II/508 Mirošovice - Mnichovice, obnova protismykových vlastností a rovnosti krytu, provozní staničení 1,503-3,702

Stálé dopravní značení

2

Změnový list

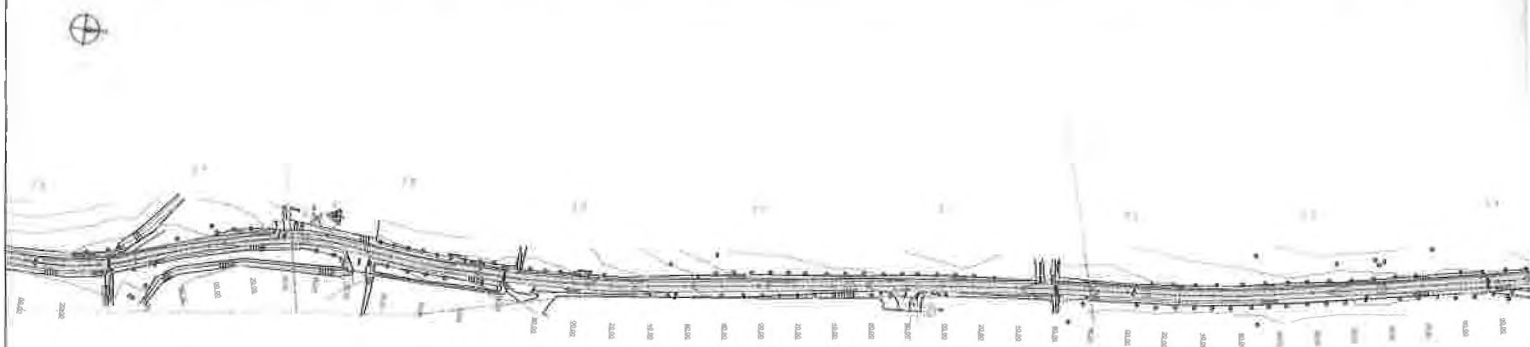
a) Změnění šířky vodicích čar V rámci PDPS stavby bylo předpokládáno s provedením vodicích čar v šířce 0,25 m. Na základě místního šetření dopravního inspektorátu Policie ČR nastal požadavek na změnění šířky vodicích čar na 0,125 m. Z tohoto důvodu dochází k snížení plochy vodorovného dopravního značení v plastu i v barvě. Jedná se o změnu, která vznikla v rámci místního šetření. Celkově se jedná o Změnu nepodstatnou, nepředvídanou, která je tak podle § 5, odst. 1, písm.c) resp. §10 Směrnice R-SM-36 Krajské správy a údržby silnic Středočeského kraje (účinnost od 29. 05. 2017) upřesňující provádění změn závazků dle zákona č. 134/2016 Sb., o zadávání veřejných zakázek zařazena do Skupiny 3 . Zároveň se jedná o práce, které nemění celkovou povahu veřejné zakázky. Z hlediska Zákona o zadávání veřejných zakázek č. 134/2016 Sb. tato Změna nepředstavuje vznik podstatné změny závazku a dle § 222, odst. 6) se jedná o změnu nepředvídanou.

- VDZ plastu a barvě, z důvodu zmenšení šířky vodících čar z 0,25 m na 0,125 m, požadavek dopravního inspektorátu z místního šetření

2. fáze VDZ: $(4582 \cdot 0,25) + (119 \cdot 0,125) + ((142,5 \cdot 0,125)/2) = 1\,169,281$ [A] ZBV1: Změny dle skutečného provedení - Změnění šířky vodicích čar $4582 \cdot (-0,125) = -572,750$ m2 $1\,169,281 - 572,750 = 596,531$ m2											
13	93808	OČIŠTĚNÍ VOZOVEK ZAMETENÍM	M2	12.300,000	12.300,000	0,000	4,90	60.270,00	0,00	0,00	60.270,00	0,00	0,00
		před provedením 2. fáze VDZ											
Celkem								562.403,12	-202.238,03	0,00	350.165,10	-202.238,02	-36,61
